เอกสารประกอบการพิจารณา วาระที่ 4.4

โครงการซีนทรัล เพสติวัล ภูเก็ต  
ตำบลวิชิต อำเภอเมือง จังหวัดภูเก็ต

### โครงการเข็นทรัลเฟสติวัล ภูเก็ต

รูปที่ 1 รูปตัดตามยิ่งใหญ่ ของอาคารหลังนี้ เป็นลักษณะแปลง

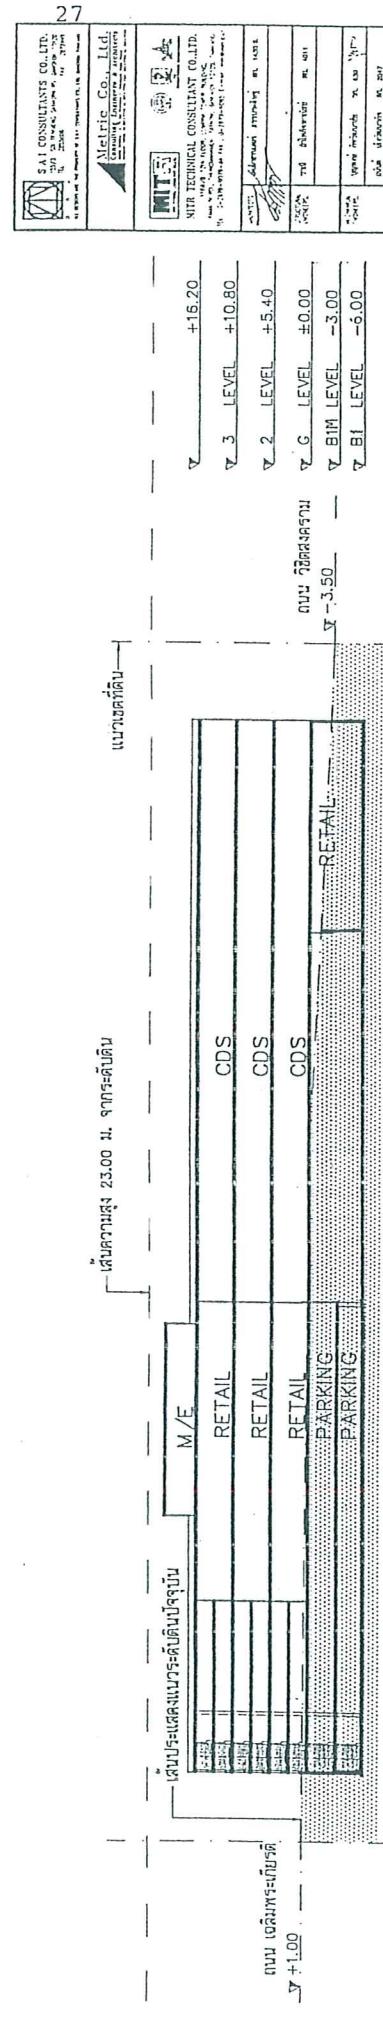
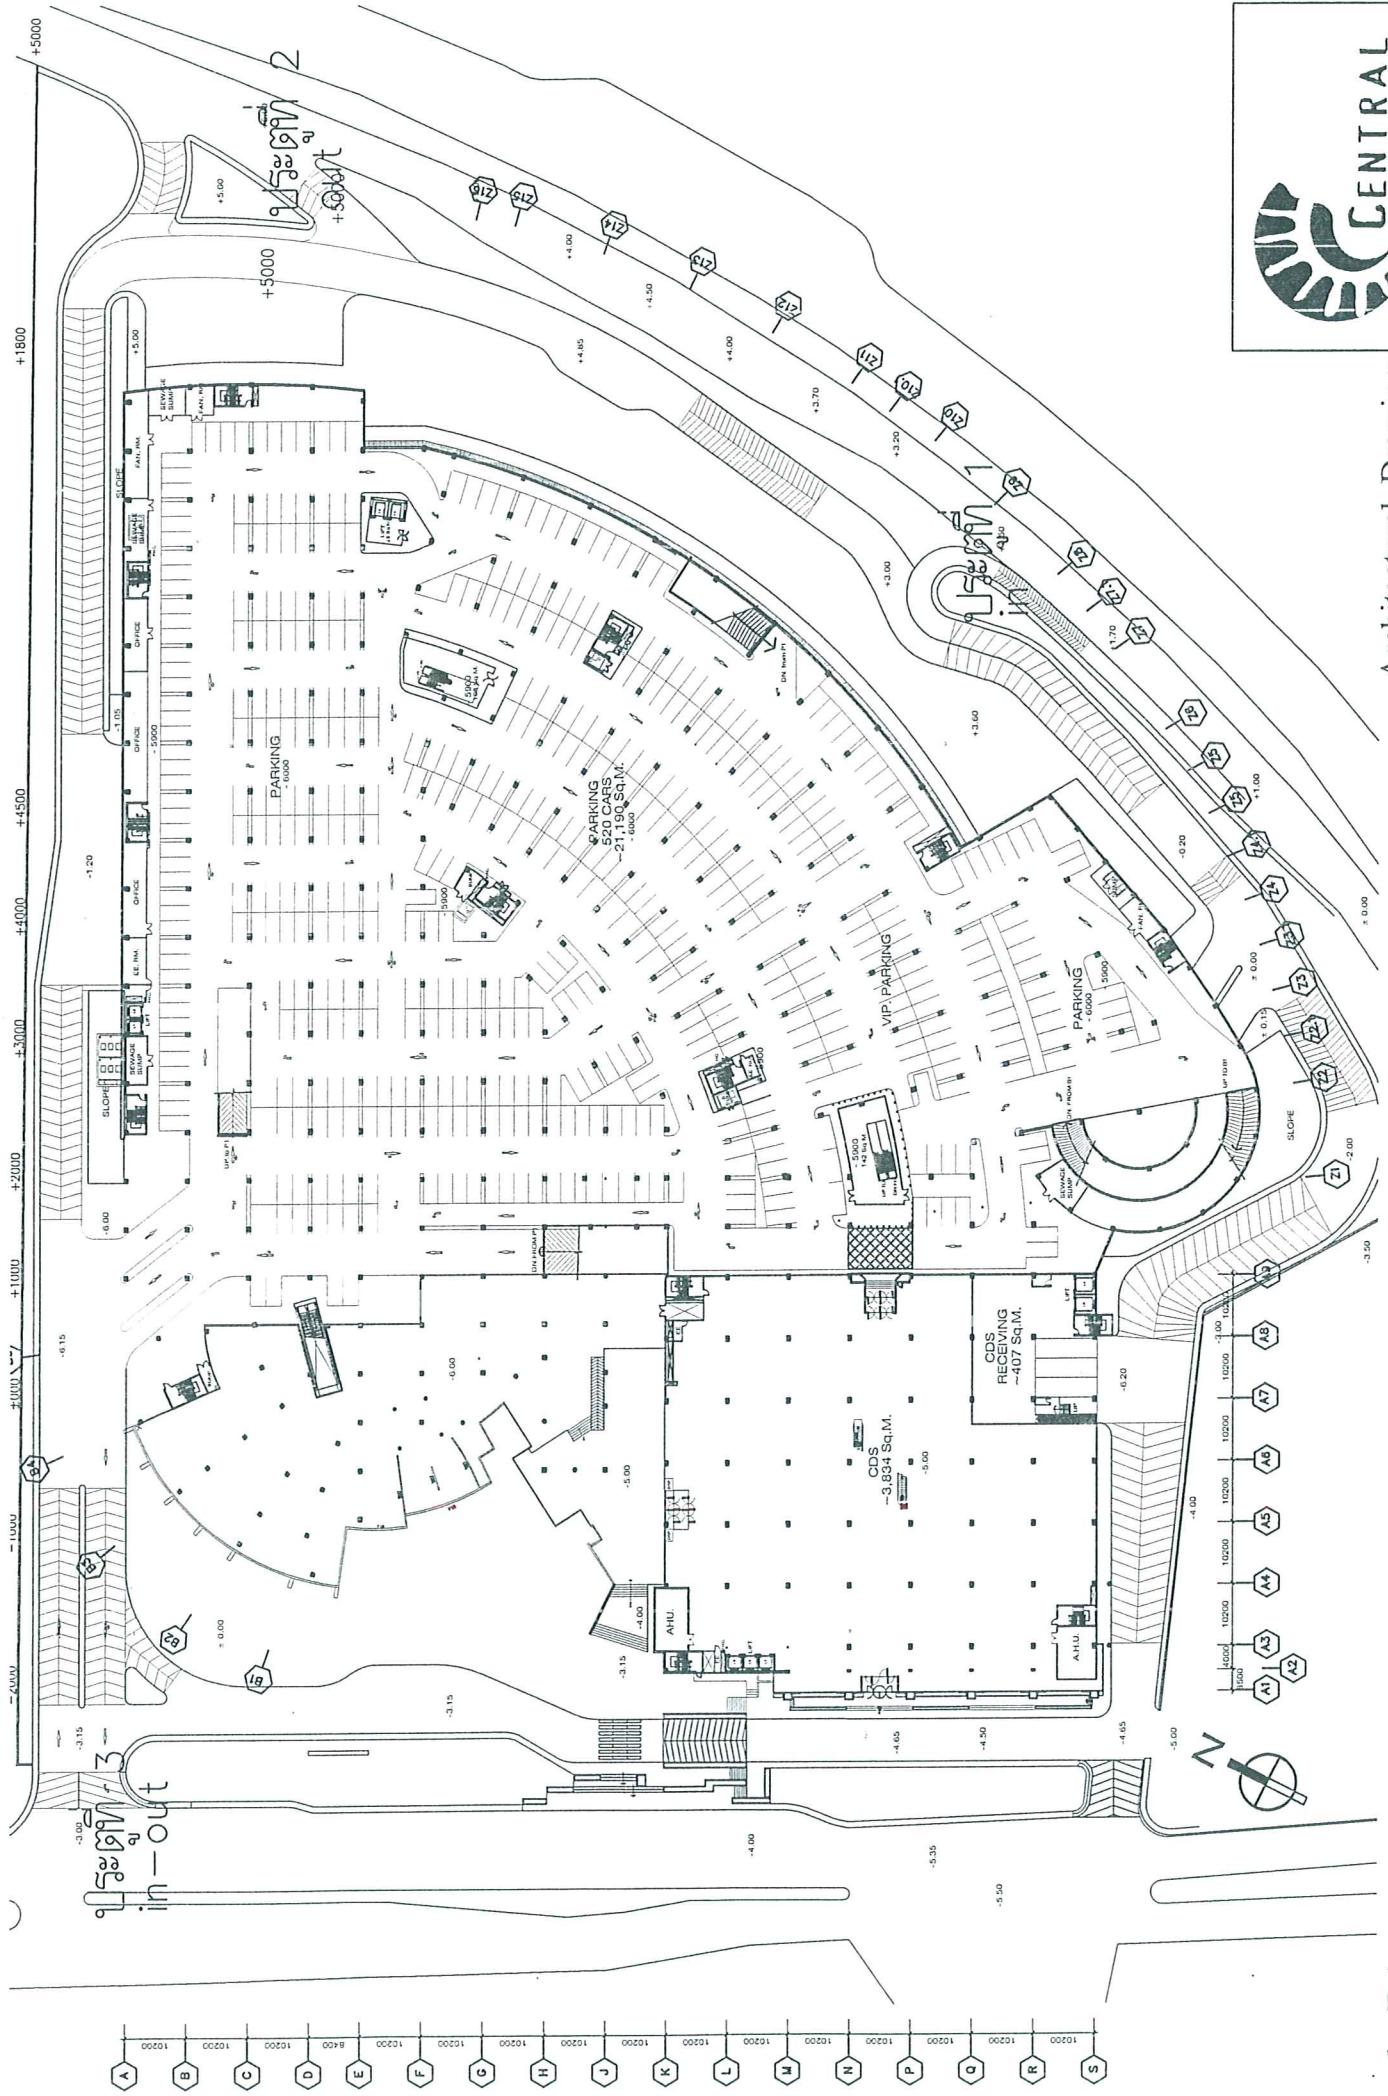
2. ให้แสดงรายละเอียดรายการที่ขอเปลี่ยนแปลงเบรียบเทียบกับรายละเอียดเดิมที่ได้รับความเห็นชอบแล้ว และให้ระบุระยะเวลาที่ต้องรับรองชั้นของพื้นที่จอดรถส่วนเดิม (ชั้น B1) และภายนอกเมื่อมีการเปลี่ยนแปลง (เพิ่มชั้น B1M) รายละเอียดด้านระบบการจราจรภายในอาคารโครงการ ระบบการจราจรภายนอกอาคาร ทางเข้า-ออกของโครงการที่เชื่อมต่อกับระบบการจราจรบนถนนวิชิตส่งคุณภาพและถนนเฉลิมพระเกียรติ พร้อมทั้งประเมินผลกระทบและเส้นอมาตรฐานการป้องกันและแก้ไขผลกระทบดังกล่าว

หลังการเปลี่ยนแปลง ชั้น B1M จะอยู่เหนือชั้น B1 โดยชั้น B1 อยู่ในระดับ -6.00 เมตร สำหรับระยะห่างระหว่างชั้น G กับ B1 เท่ากับ 4 เมตร และเมื่อเปลี่ยนแปลงระยะห่างระหว่างชั้น G กับ B1M เท่ากับ 3 เมตร และระหว่างชั้น B1M กับ B1 เท่ากับ 3 เมตร ดังในรูปที่ 1
